RESPUESTAS A LOS COMENTARIOS DE LOS DOCUMENTOS DE SELECCIÓN CONVOCATORIA PÚBLICA UPME 05-2021

SELECCIÓN DE UN INVERSIONISTA Y UN INTERVENTOR PARA EL DISEÑO, ADQUISICIÓN DE LOS SUMINISTROS, CONSTRUCCIÓN, OPERACIÓN Y MANTENIMIENTO DE LA NUEVA SUBESTACIÓN PASACABALLOS 220 kV Y LINEAS DE TRANSMISIÓN ASOCIADAS

Gráfica 1 Línea de Tiempo Trámites y Licenciamiento Ambiental

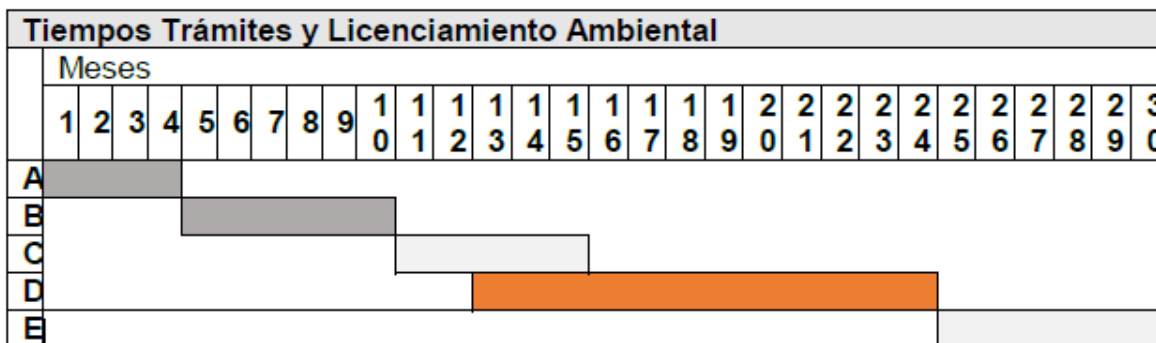
Pregunta 80. "(...) Frente a los tramites ambientales que debe surtir este proyecto, es requisito indispensable presentar el Diagnóstico Ambiental de Alternativa (DAA), previo a la solicitud de trámite de licencia ambiental; con base en lo anterior, los mínimos de tiempos requeridos son:

- A. Elaboración DAA: 4 meses
- B. Aprobación DAA: 6 meses
- C. Elaboración EIA: 5 meses
- D. Proceso Consulta Previa: más de 12 meses, considerando lo señalado en el numeral 1 de esta solicitud.
- E. Aprobación Licencia Ambiental: 6 meses

Respuesta 80. Es del caso aclarar que dicho ajuste se encuentra supeditado a la decisión que tome el CAPT, y que, en caso de ser afirmativo, el ajuste a la FPO se realizaría mediante resolución del MME y se modificaría en los DSI mediante adenda.
